Oggetto: Valutazione di Impatto Ambientale ai sensi degli artt. 23 e 27 bis del D. Lgs. n. 152/06 e s.m.i. **Progetto:** Variante sostanziale al proprio stabilimento di Borgolavezzaro con realizzazione di nuovo impianto di rigenerazione PE ed ampliamento e riorganizzazione del layout. **Proponente:** Aliplast S.p.A - Trasmissione contributo tecnico-scientifico.

CONTRIBUTO TECNICO-SCIENTIFICO

Progetto: “Variante sostanziale al proprio stabilimento di Borgolavezzaro con realizzazione di nuovo impianto di rigenerazione PE ed ampliamento e riorganizzazione del layout”

Proponente: Aliplast S.p.A.

Figura 3: planimetria generale – elaborato17 (in rosso sono riportate le aree di stoccaggio dei rifiuti in ingresso, in verde le aree di stoccaggio dei materiali ausiliari vari non rifiuti e in azzurro le aree di stoccaggio degli EoW prodotti)

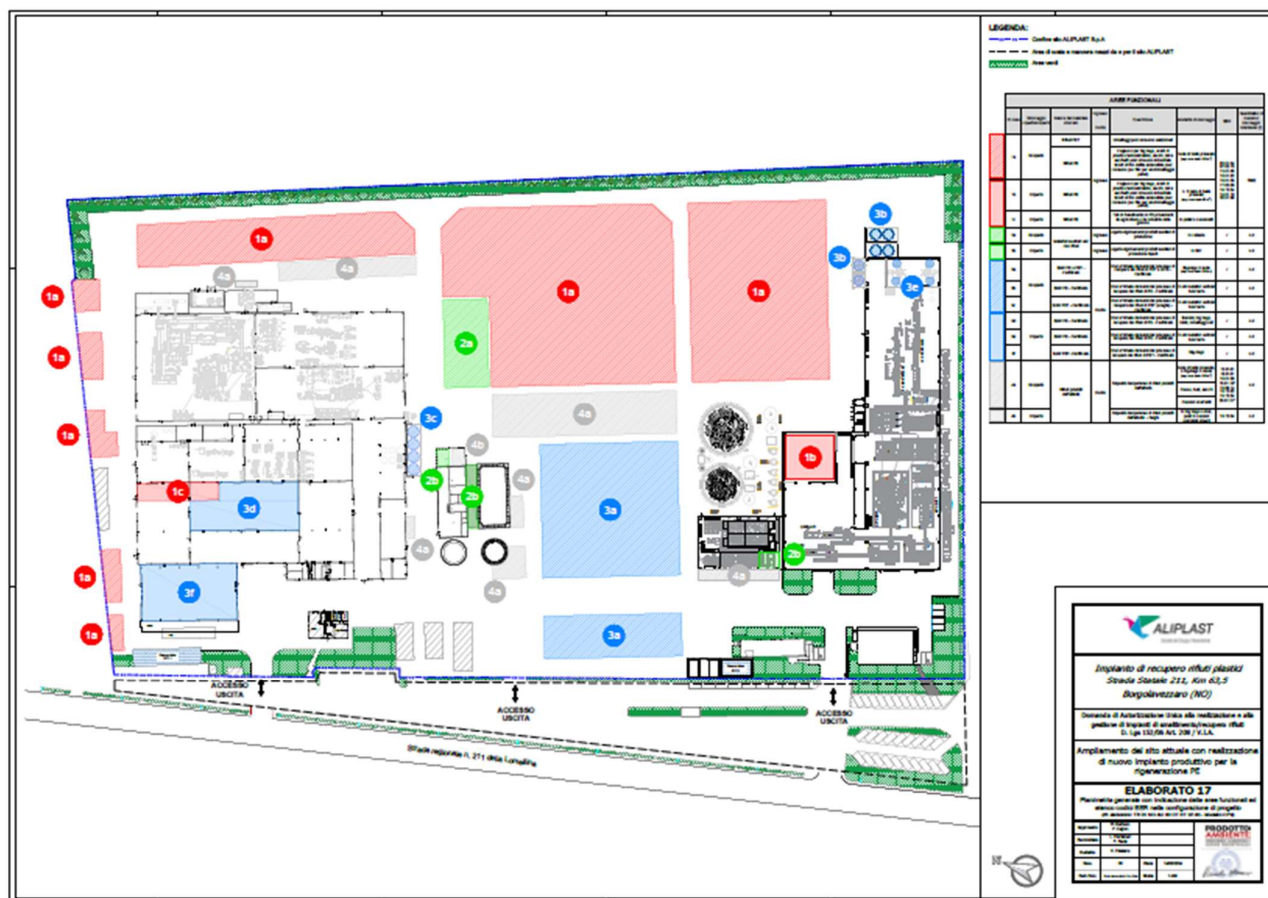
2. Chiarire gli aspetti di cantiere legati all'abbattimento dei capannoni e alla costruzione dei nuovi, e indicare le modalità di gestione dei rifiuti prodotti da tali operazioni.
3. Dalla disamina della planimetria, pare vi sia un potenziale rischio di promiscuità tra le aree destinate allo stoccaggio dei rifiuti con il materiale classificato EoW e materie prime, in particolare, tra le aree denominate in planimetria. 1c-3d, 2a-1a, 4a-2b, 2b-4b. Si chiede di chiarire i criteri di separazione tra questi materiali, nel rispetto di quanto stabilito dal D.Lgs.152/06 sulla gestione dei rifiuti.
4. Descrivere più esaurientemente le modalità di gestione dei fanghi provenienti dall'impianto di depurazione.

Figura 6: Contributo alla concentrazione di PM10 dello stabilimento Aliplast nello stato di fatto e di progetto (traffico indotto +camini+ utilizzo muletti – concentrazione media annua (estratto fig. 11 elaborato 13 “Valutazione previsionale di impatto sulla qualità dell'aria”)

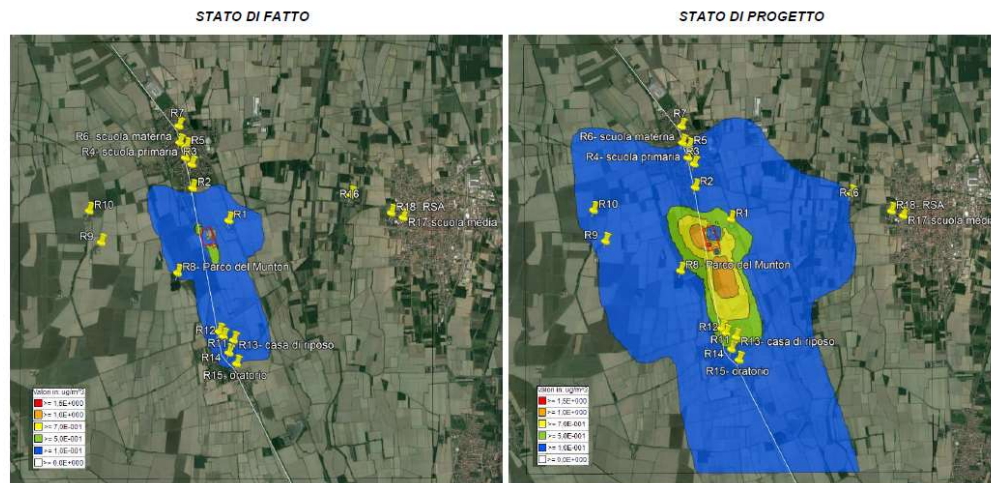
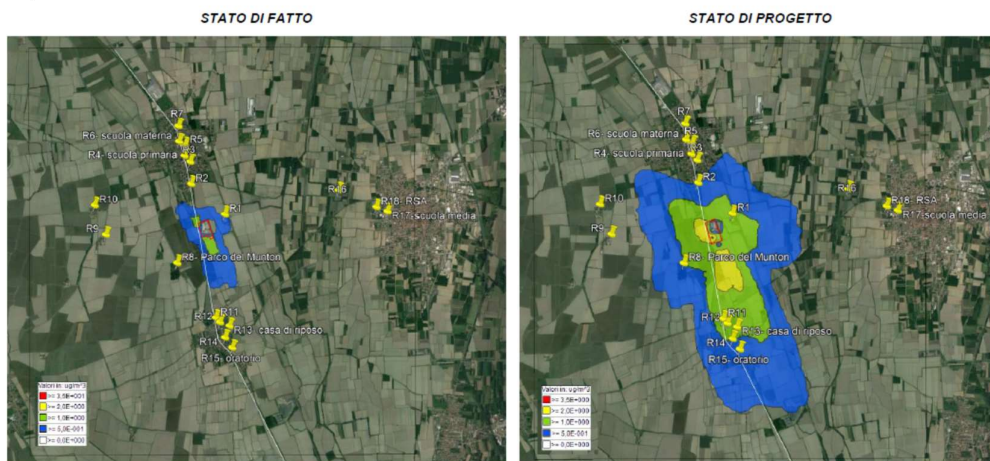
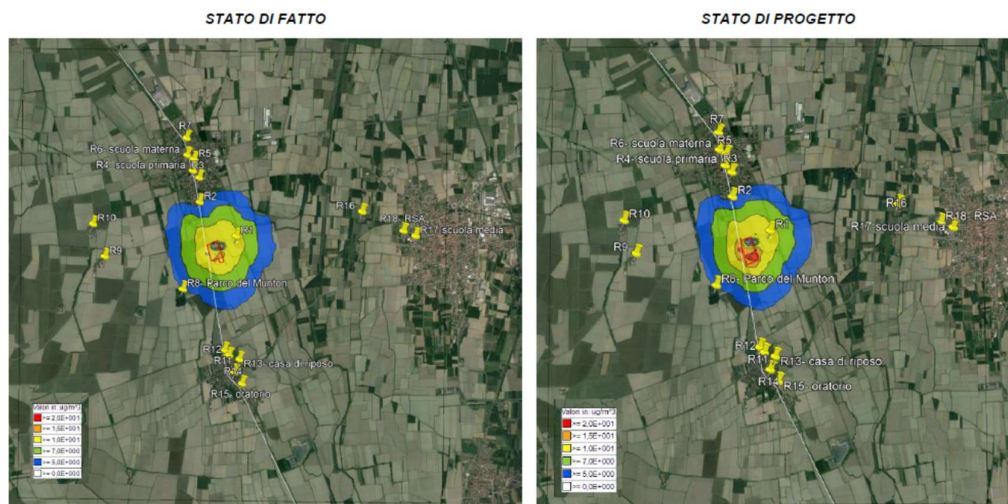
Dal confronto tra i due scenari (SDF ed SDP), riprendendo il significato degli indicatori considerati (vedi Tabella seguente), si evince che per quanto riguarda l'NO₂, non emergono situazioni di criticità; l'incremento della concentrazione correlato all'ampliamento dell'impianto di Aliplast è trascurabile mentre, per quanto riguarda il PM10, l'area di ricaduta si espande sul territorio comportando valori di concentrazioni che, seppur minimi, si sommano ad un fondo già superiore ai limiti vigenti.

Sulla base delle risultanze modellistiche si osserva che l'ampliamento dell'impianto in esame contribuisce alla concentrazione di PM10 che ad oggi si presenta come una criticità del territorio. Di fatto la qualità dell'aria locale risulta già compromessa, con il superamento dei limiti di legge associati alle massime concentrazioni e quindi qualsiasi incremento delle concentrazioni di PM10, sebbene modesto (2,3 % come mostrato in Tabella 16 pag. 34), comporta in termini assoluti un peggioramento.

Tuttavia, si evidenzia che l'implementazione dei ratei emissivi nel modello è stata posta cautelativamente pari al limite autorizzativo e che lo Stato di Progetto ha considerato anche le emissioni dell'impianto attuale, che già incidono sullo stato di fondo.

Ciò non di meno, essendo l'impianto progettato nel rispetto delle BAT (pur non rientrando nella normativa IPPC), si ritiene possa garantire concentrazioni al camino conformi ai BAT-AEL ed inferiori a quelle considerate dal modello previsionale.

Alla luce di quanto sopra, si può ragionevolmente ritenere che l'ampliamento in progetto non incida significativamente sullo stato di qualità dell'aria del territorio, dove sarà necessario intervenire con azioni di natura compensativa volti alla riduzione delle pressioni sul comparto atmosfera, così come proposto dalla Società Aliplast.

Figura 9: Posizionamento delle sorgenti di rumore di progetto (figura 6 elaborato 14 "Studio Previsionale dell'Impatto Acustico prodotto dall'attività in ambiente esterno")

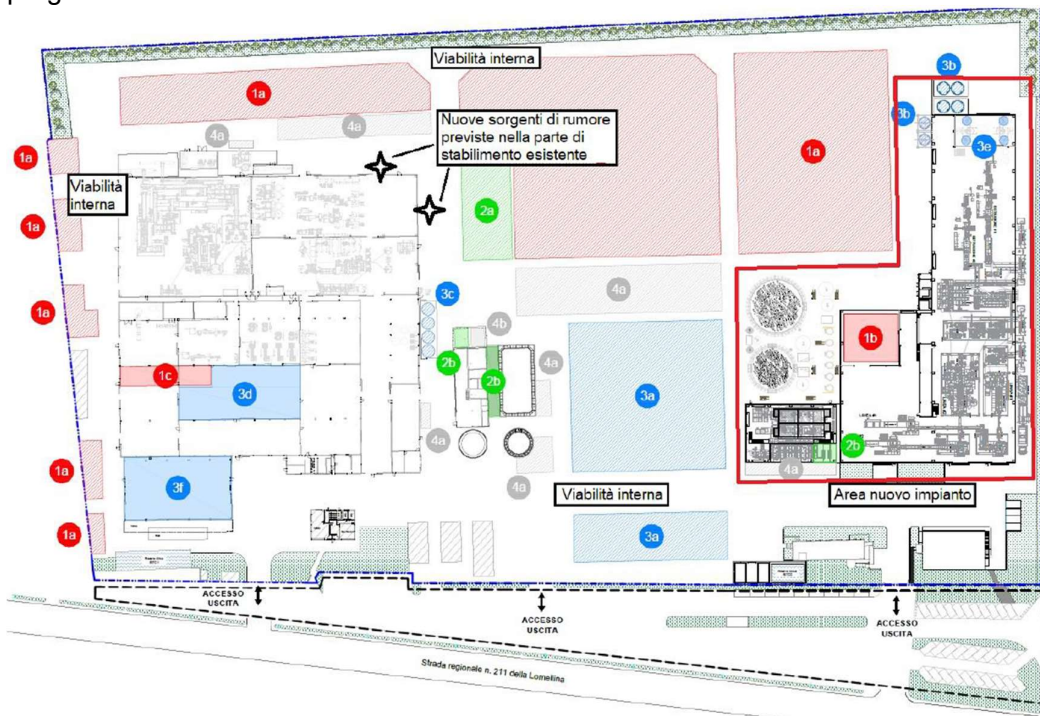
Alla luce di quanto sopra esposto, non si rilevano criticità per quanto concerne l'impatto acustico degli interventi in progetto nel rispetto delle seguenti condizioni:

- Le sorgenti sonore dovranno essere conformi a quanto riportato al paragrafo 3 "Descrizione delle sorgenti rumorose"; durante le attività lavorative i portoni e le finestre dei fabbricati dovranno essere mantenuti chiusi
- Prima di realizzare quanto in progetto occorre valutare l'impatto acustico generato dalle attività di cantiere ed eventualmente richiedere eventuale autorizzazione in deroga, così come previsto dalla L.R 52/2000 e ai sensi della DGR Piemonte 27 giugno 2012, n. 24-4049.
- Ad impianti installati e ad attività a regime dovranno essere effettuati dei rilievi fonometrici tesi a verificare la bontà del calcolo previsionale e il rispetto dei vigenti limiti normativi in periodo di riferimento diurno e notturno; tali rilievi dovranno essere svolti così come indicato al paragrafo 2 del documento.
